福建中州新材料科技有限公司高端氟新材料项目总平图（一期第二批变更前）

福建中州新材料科技有限公司高端氟新材料项目总平图（一期第二批变更后）

- (一期第二批) 主要平面及总图调整
- 1、门卫2占地面积由原33.84m²调整为34.038m²，其他不变。地
 - 2、原料及成品仓库建筑占地面积、计容面积、规划高度、建筑高度调整。
 - 3、控制楼外框尺寸调整，建筑占地面积、建筑面积、计容面积、规划高度、建筑高度相应调整。坐标调整。
 - 4、甲类仓库1满外尺寸调整，建筑占地面积、建筑面积、计容面积、规划高度、建筑高度相应调整。坐标调整。
 - 5、消防泵房消防水池满外尺寸调整，建筑占地面积、建筑面积、计容面积、规划高度、建筑高度相应调整。坐标调整。
 - 6、危废暂存间满外尺寸调整，建筑占地面积、建筑面积、计容面积、规划高度、建筑高度相应调整。坐标调整。
 - 7、现场机柜室满外尺寸调整，建筑占地面积、建筑面积、计容面积、规划高度、建筑高度相应调整。坐标调整。
 - 8、项目一期第二批主要技术经济指标对应调整。
 - 9、厂区主要技术经济指标对应调整。
 - 10、建构物一览表对应调整。

控制楼一层平面图 (变更后)

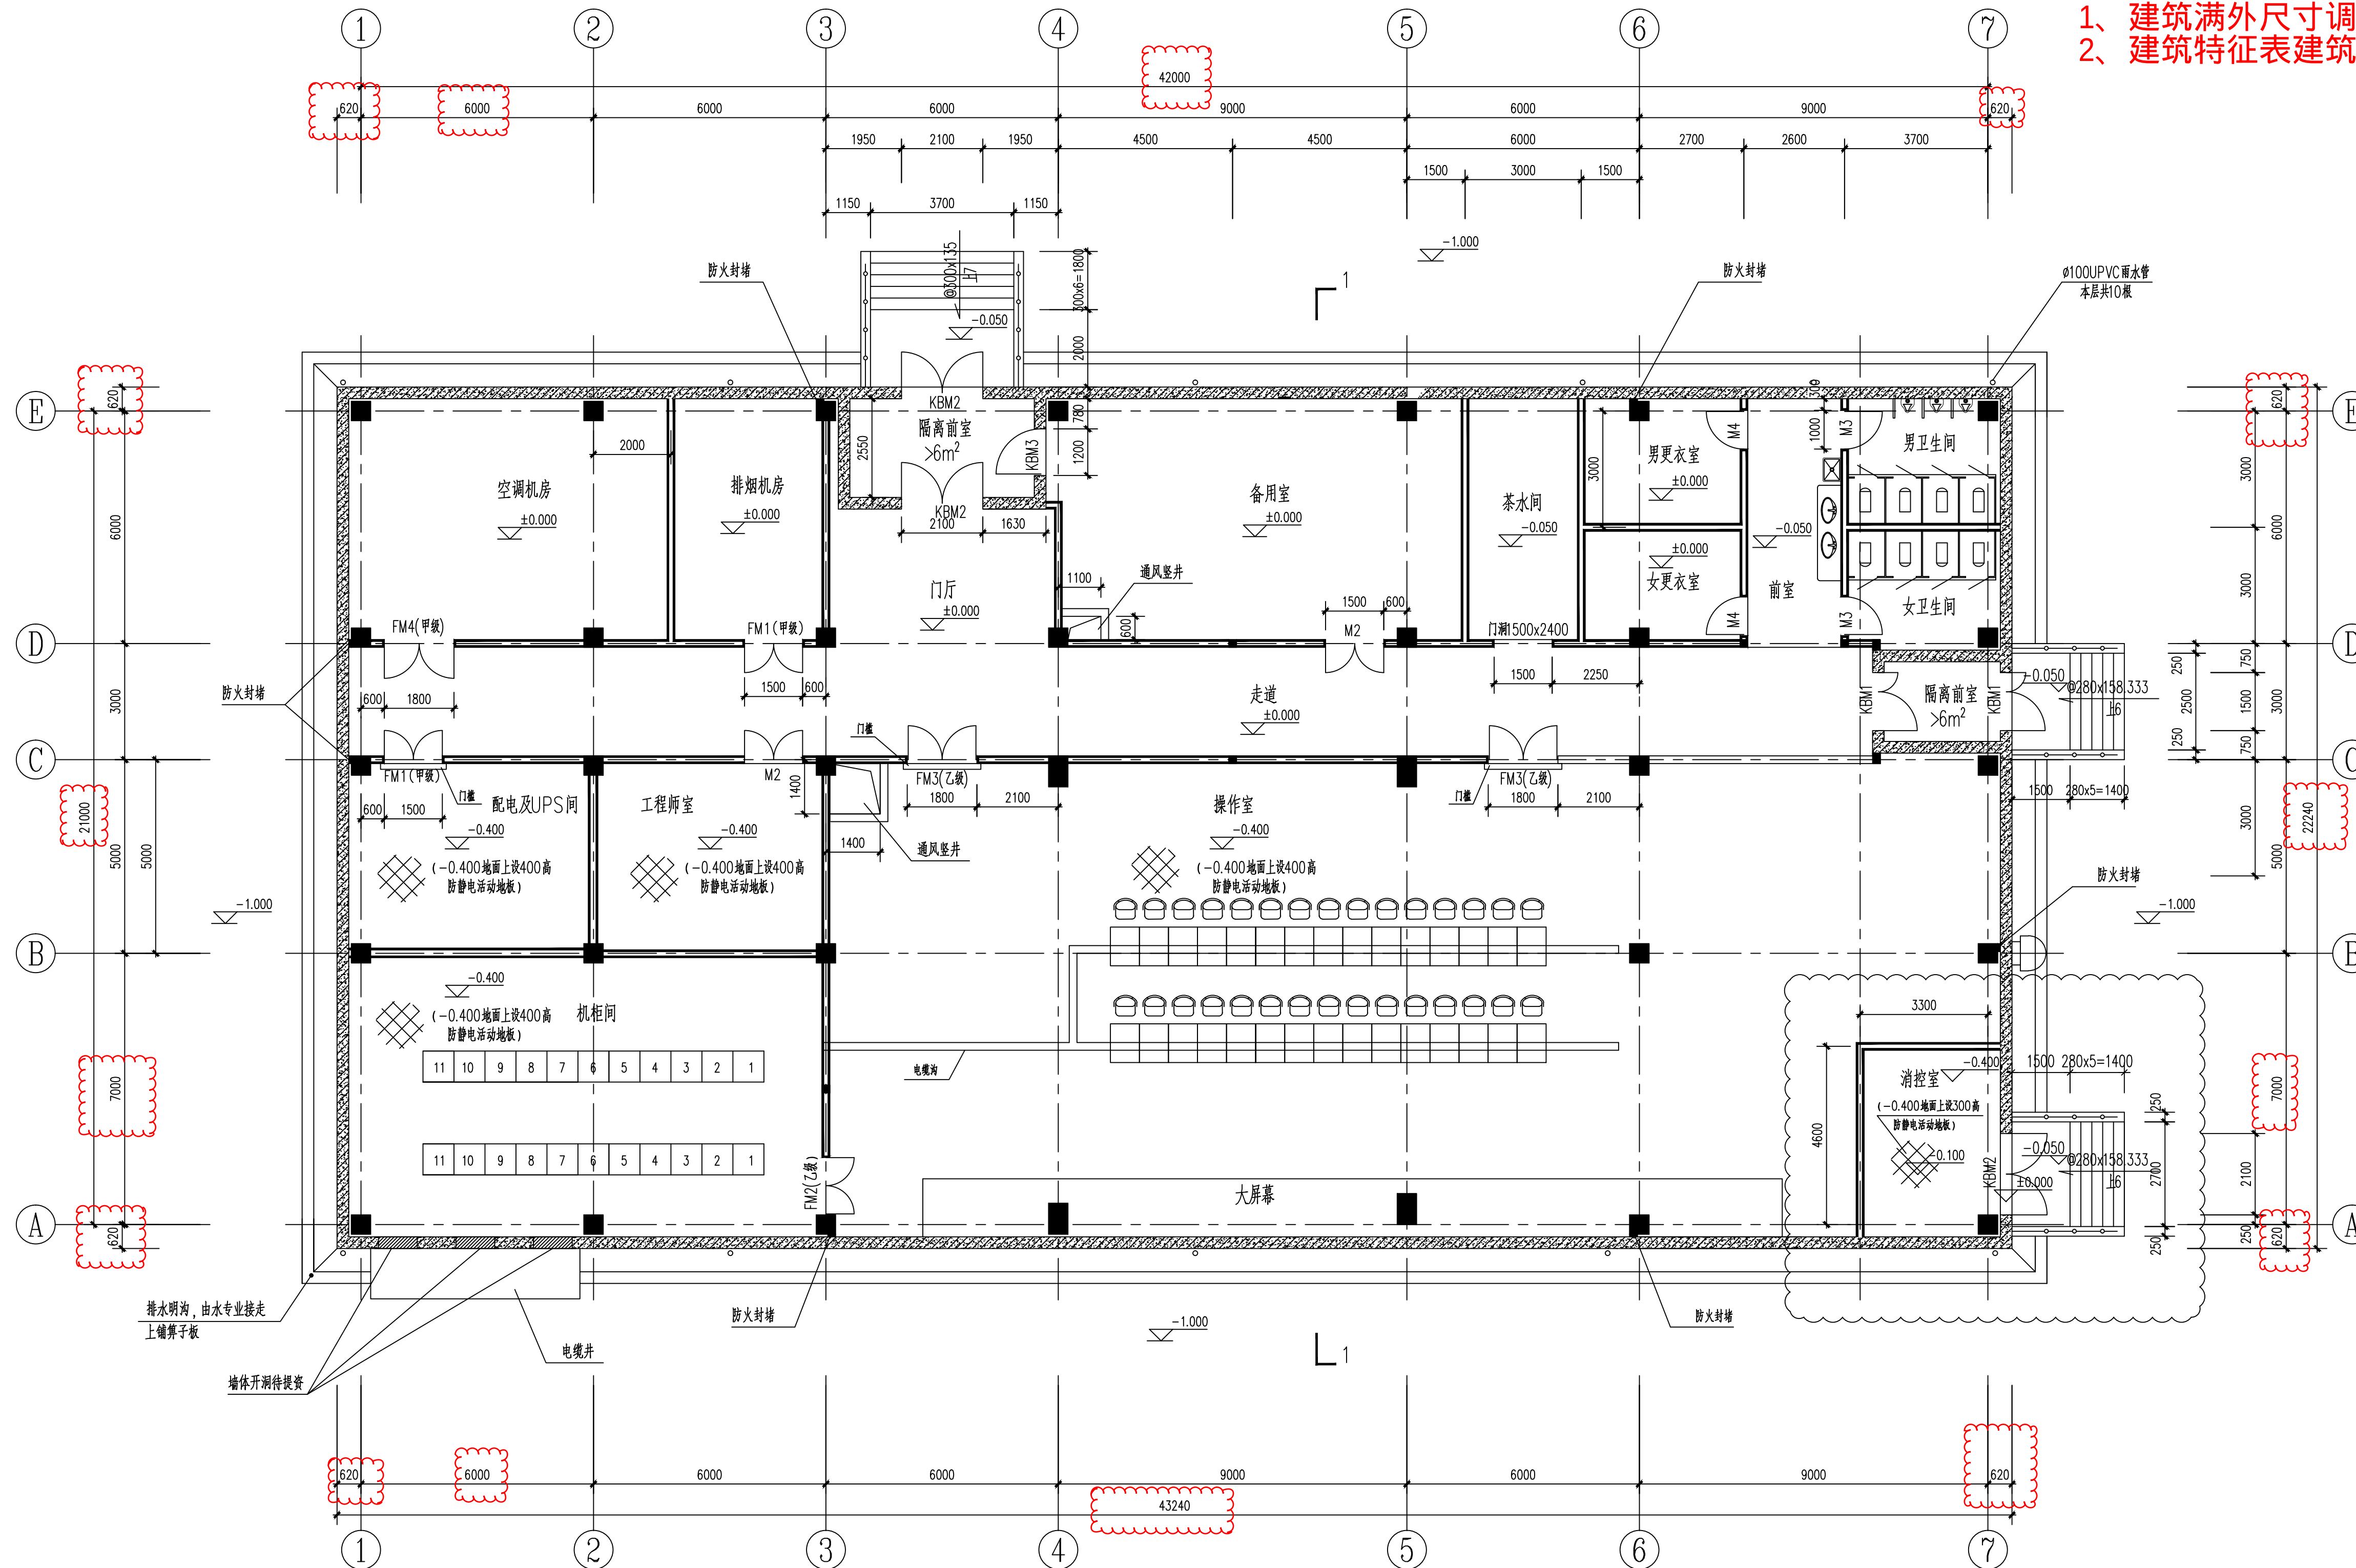
变更内容:
1、建筑满外尺寸调整。
2、建筑特征表建筑占地面积调整。

控制楼建筑特征	
耐火等级	二级
建筑层数	1
建筑高度	6.5
占地面积 (平方米)	963.494
建筑面积 (平方米)	961.658
计容面积 (平方米)	961.658

空周楼立面图 (变更后)

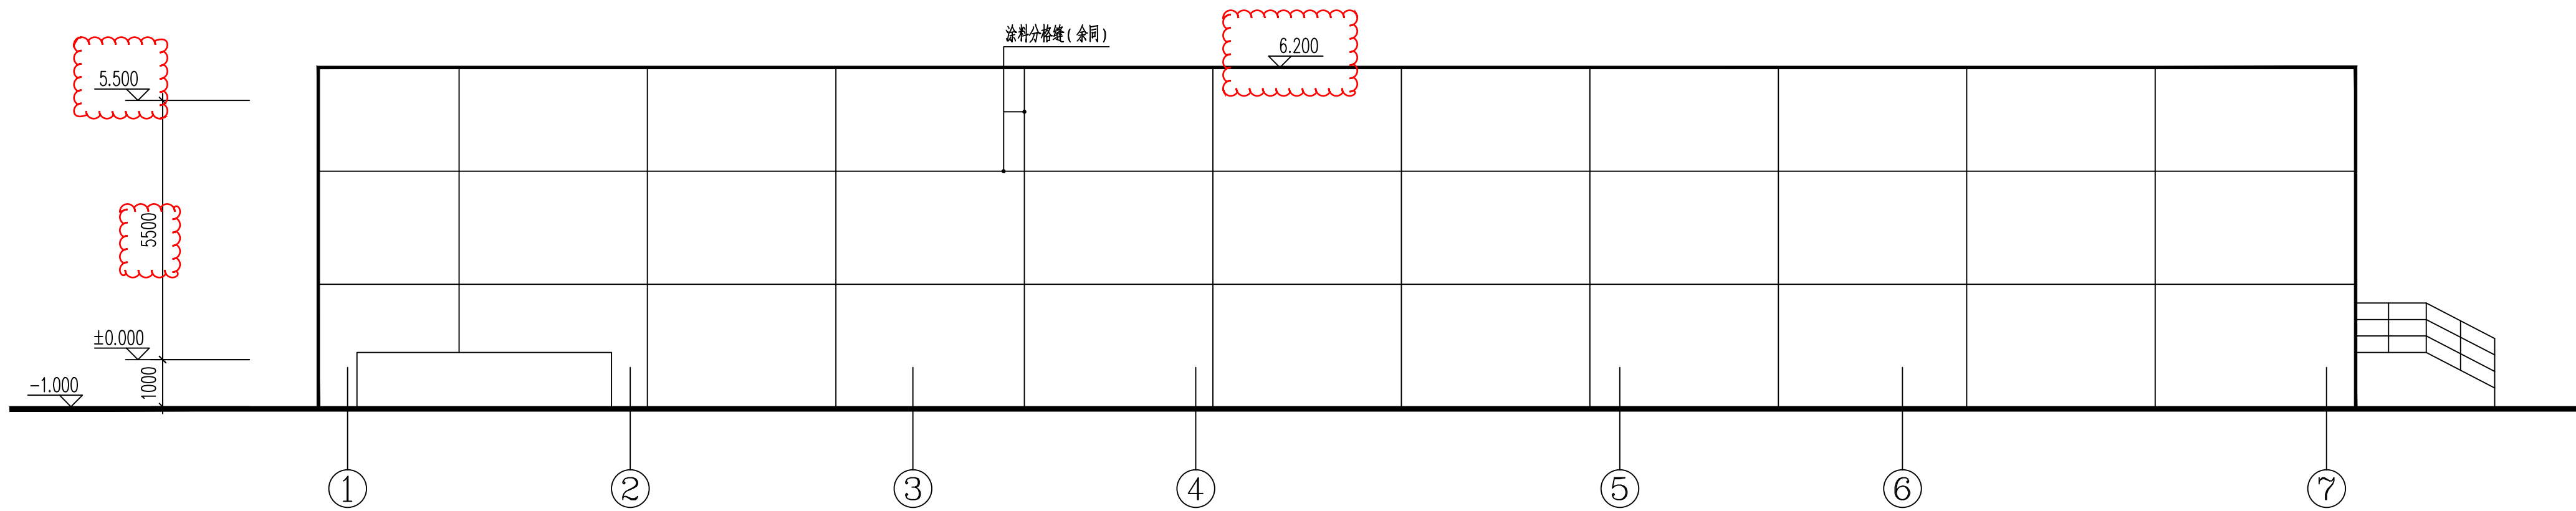
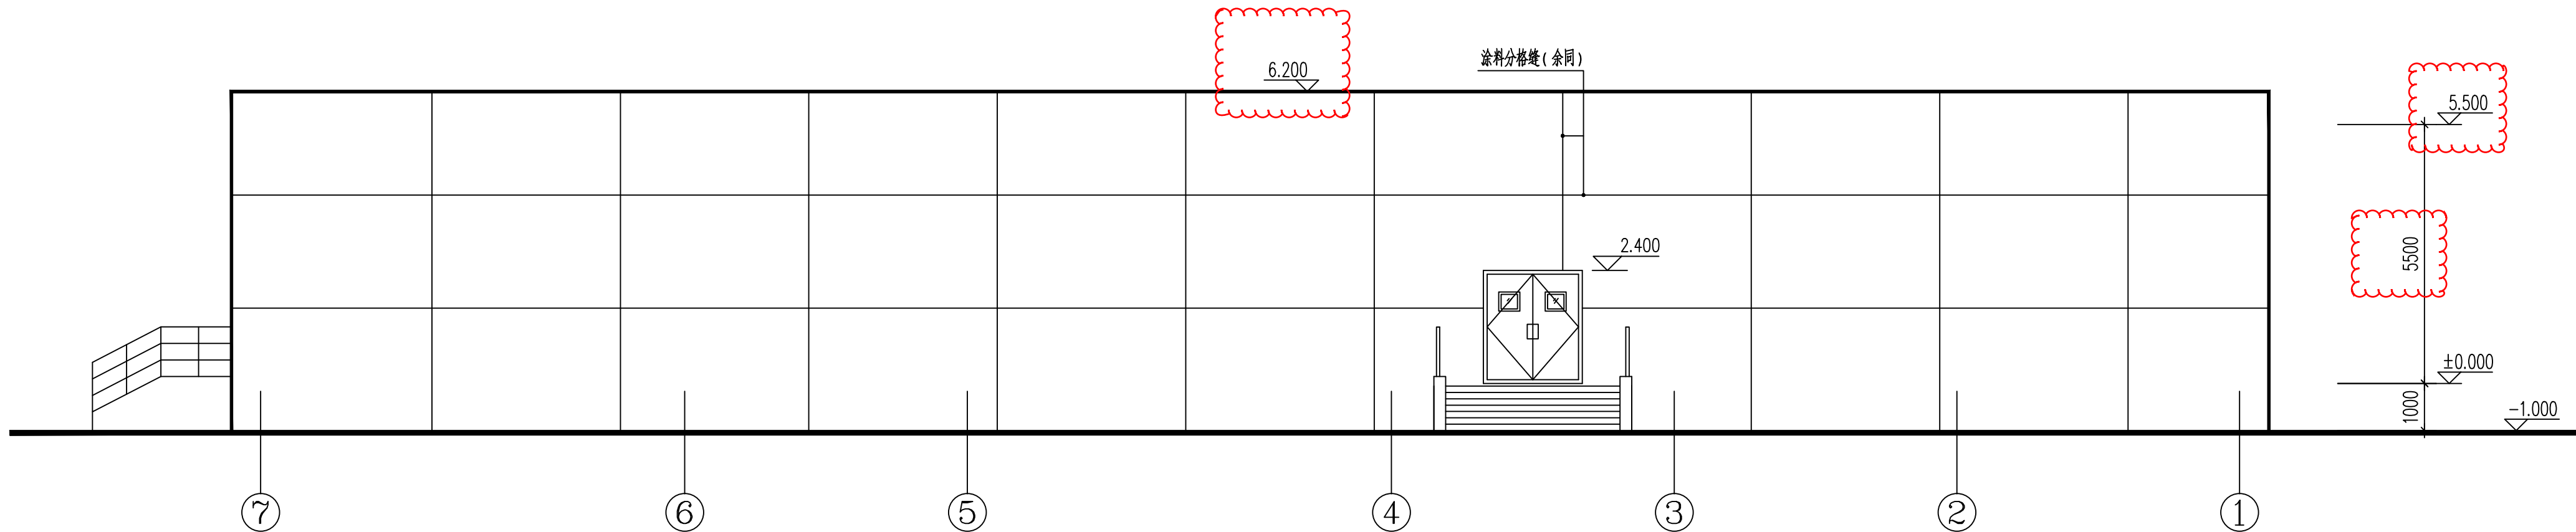
变更内容: 规划高度、建筑高度调整。

甲类仓库1立面图 (变更后)

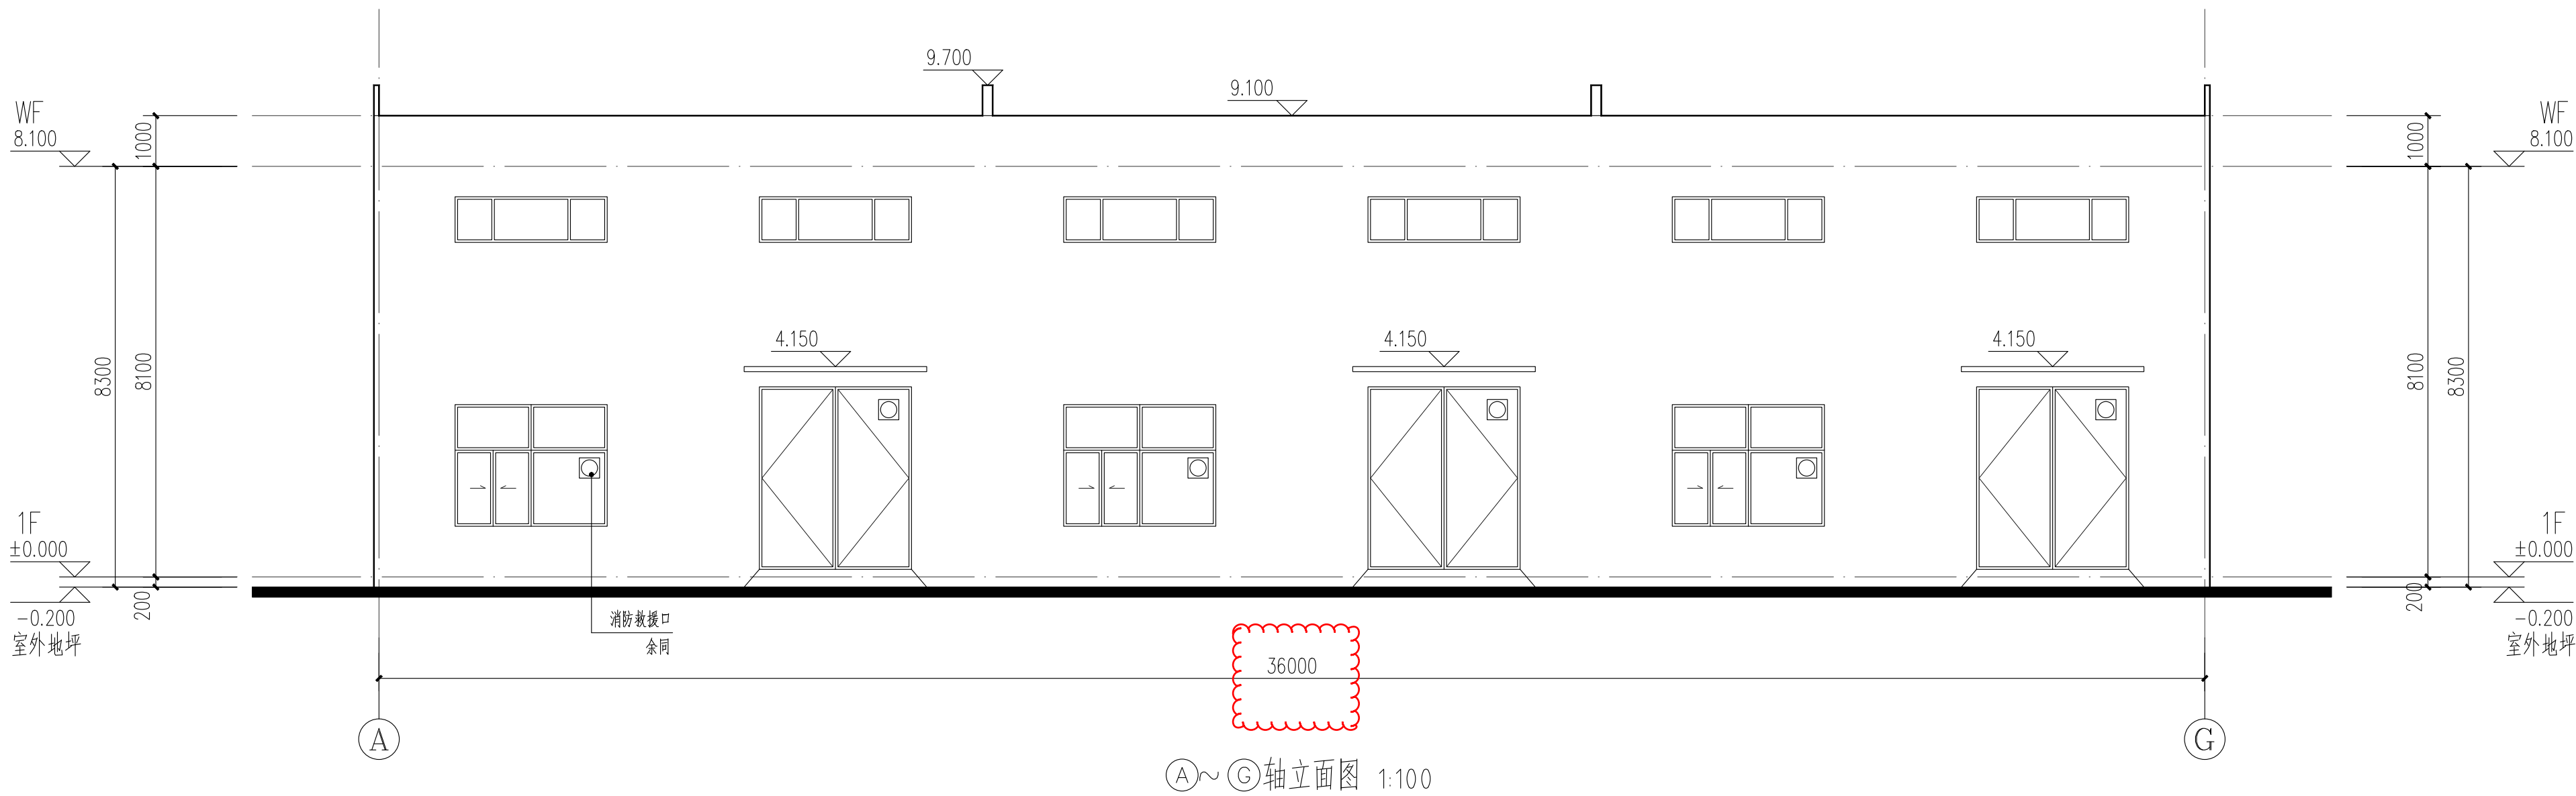
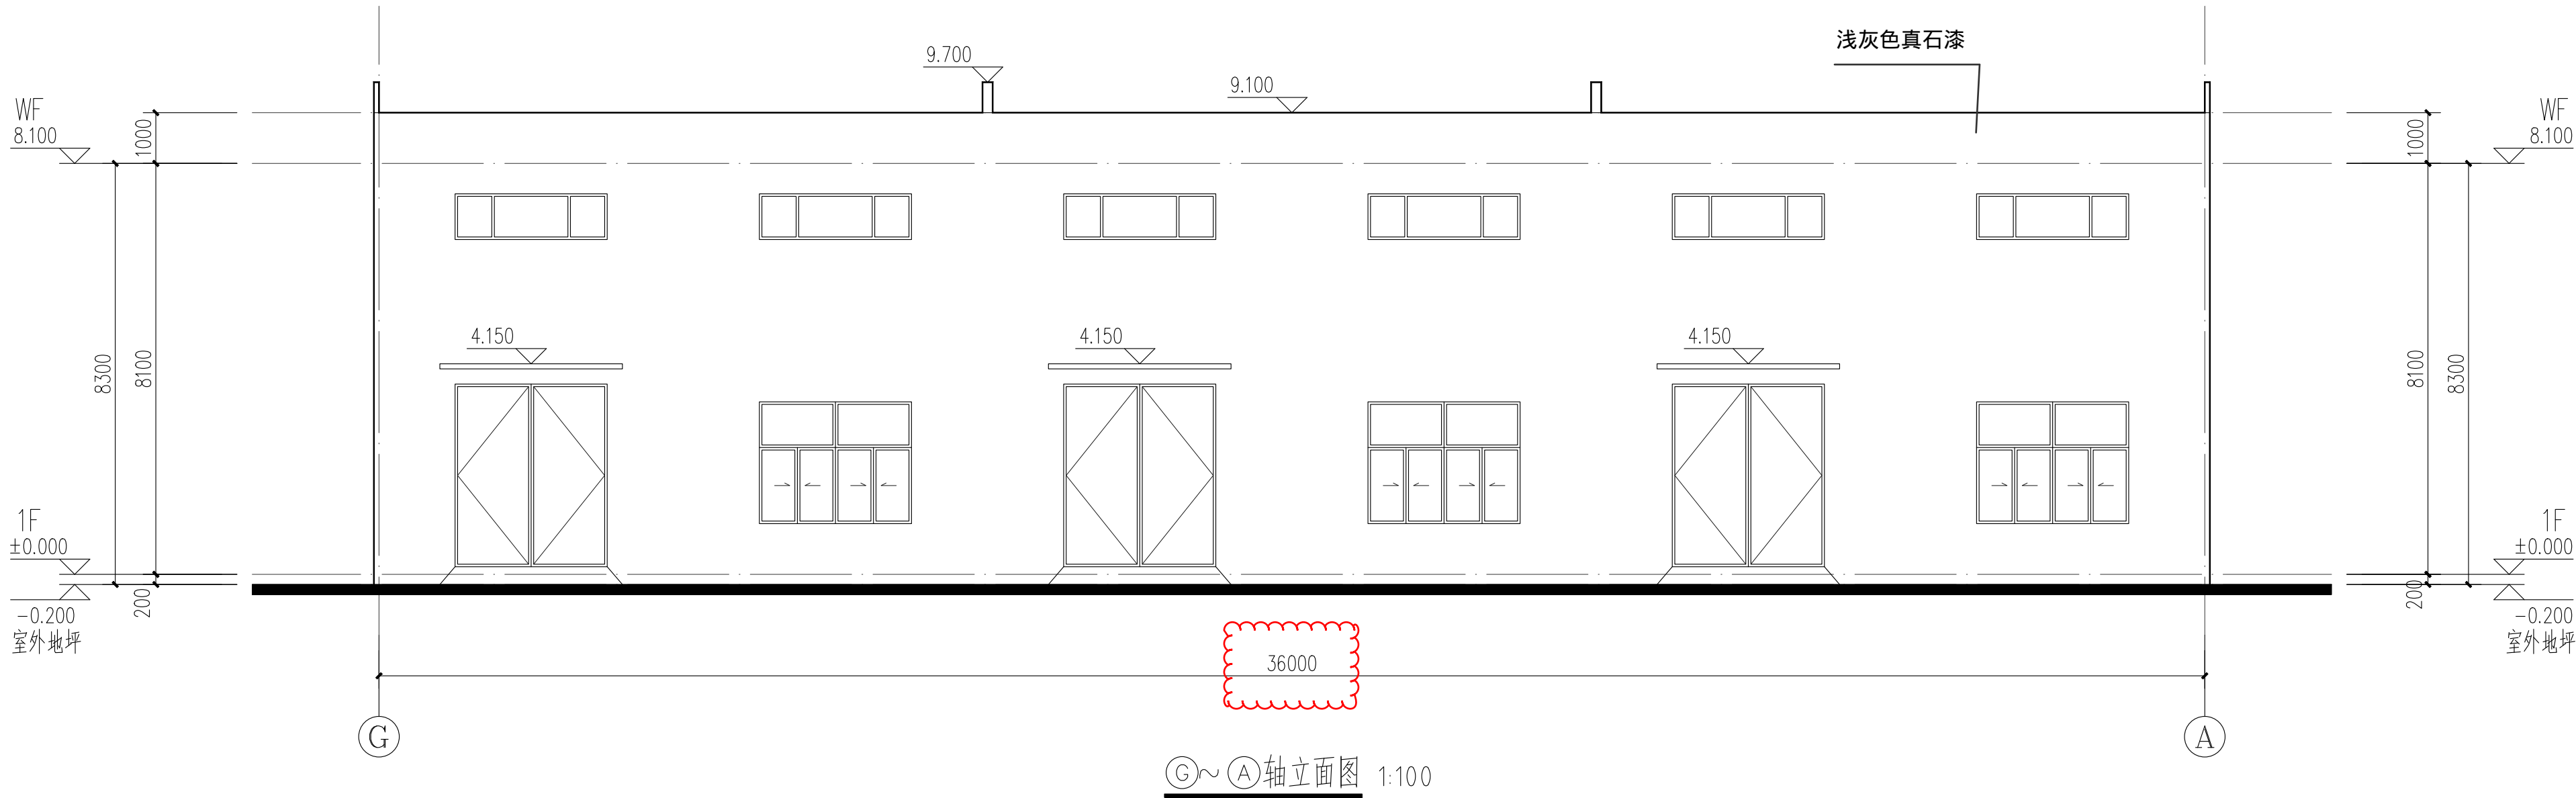
变更内容: 1、满外尺寸调整。
